GWA Werder
Gemeinwesenarbeit Magdeburg Werder

Zugang Fuß/Radweg Alte Elbe zum Spielplatz (Fußballfeld) - Aufnahmen: 01.05.2014

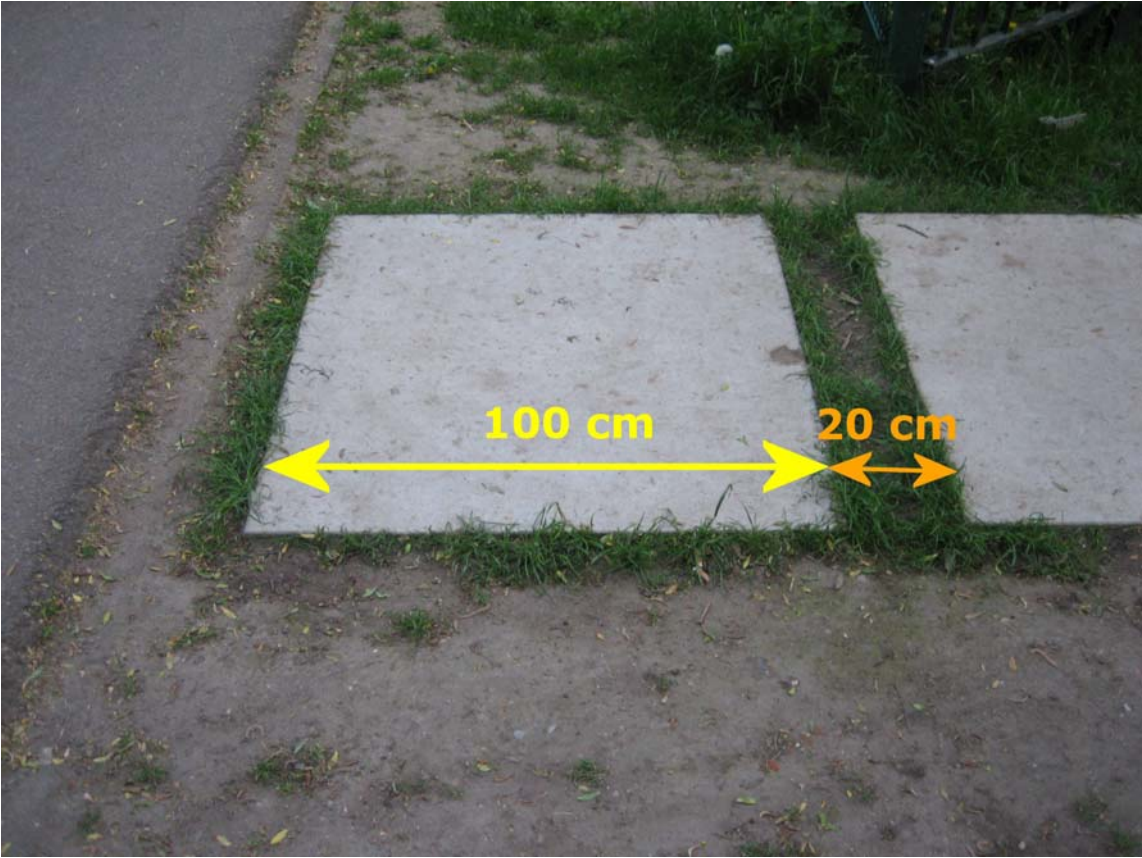
In der Versammlung der AG GWA Werder am 18.02.2014 wurde im Rahmen der Behandlung von Bürgeranliegen der Wunsch geäußert, den Zugang vom Fuß/Radweg an der Alten Elbe behindertengerechter zu gestalten. An dieser Stelle sind 1 m x 1 m Platten mit einem Zwischenraum von 20 cm in das Erdreich gelegt worden. Die Zwischenräume haben sich inzwischen etwas mehr abgesenkt. Die Benutzung dieses Zugangs mit einem Rollstuhl oder Rollator ist durch die großen Zwischenräume sehr schwierig.

Der Sprecherrat hat den Sachverhalt vor Ort geprüft und muss dies bestätigen. Wir bitten deshalb darum, kurzfristig eine Veränderung des Zugangs so vorzunehmen, dass ein relativ glatter zusammenhängender Weg entsteht. Aus unserer Sicht sollte ein Aufnehmen der Platten und ein bündiges Verlegen (mit einer dann erforderlichen zusätzlichen Ausgleichsplatte) mit wenig Aufwand und kurzfristig machbar sein.

An der Seite zur Alten Elbe gibt es zwei dieser Zugänge. Die Veränderung des Zugangs im Bereich des Fußballplatzes würde ausreichen, da das dann der durchgängig befahrbare Weg für Rollstuhlfahrer etc. sein würde.

Der behindertengerechte Zugang zum Spielplatz ist zwar prinzipiell durch den Weg von der Mittelstraße aus gewährleistet, aber wir betrachten es unbedingt als sinnvoll, den Spielplatz von beiden Seiten behindertengerecht betreten bzw. verlassen zu können. Das war vielleicht in der Konzeption nicht unbedingt so vorgesehen.
